和泉公告

公告号: A23-061

HG2G-V 系列触摸屏之程序下载注意事项说明

<程序下载>

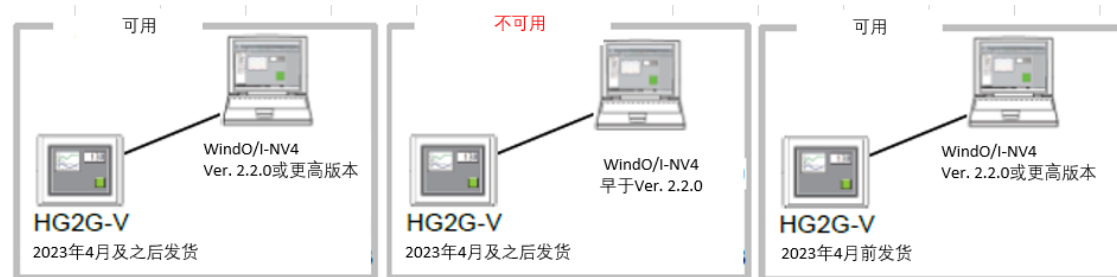
上市产品中使用的内存组件将由两家供应商提供。根据此更改, 当将程序下载到2023年4月及之后发货的HG2G-V时, 请使用触摸屏编程软件WindO/I-NV4版本2.2.0或更高版本。

*当使用低于 WindO/I-NV4 版本 2.2.0 对 2023 年 4 月后发货的 HG2G-V 产品进行程序下载时, 下载失败且触摸屏不能使用。

*使用 WindO/I-NV4 版本 2.2.0 或更高版本的编程软件对 2023 年 4 月前发货的 HG2G-V 产品进行程序下载时, 能够正常下载并且触摸屏能够正常使用。

此更改不会影响程序上载的操作。此外, 产品规格和外部尺寸没有变化。

<内存组件更改为双供应商>

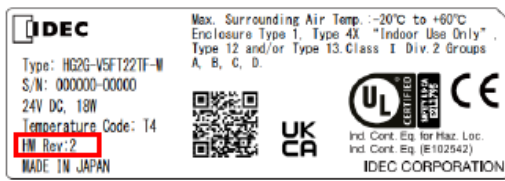
从 2023 年 4 月开始（或更早，具体取决于我们的库存情况）
